PILNE zawiadomienie dotyczące bezpieczeństwa

Zenition 10 i Zenition 30

Problem z kablem łuku C potencjalnie powodujący utratę funkcji obrazowania

6 listopada 2025 r.

* Ilustracja 1. Etykieta identyfikacyjna systemu * Ilustracja 2. Mobilna stacja wizualizacyjna.
(lokalizacja etykiety identyfikacyjnej systemu)

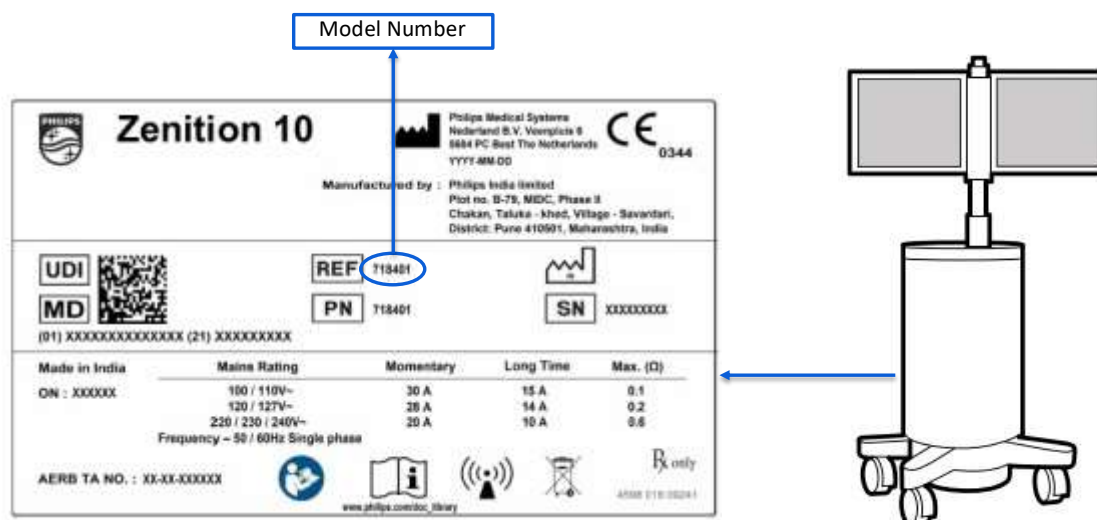
Numer modelu i nazwa produktu znajdują się na etykiecie identyfikacyjnej systemu (ilustracja 1). Etykieta ta jest umieszczona z tyłu mobilnej stacji wizualizacyjnej (MVS) (ilustracja 2).
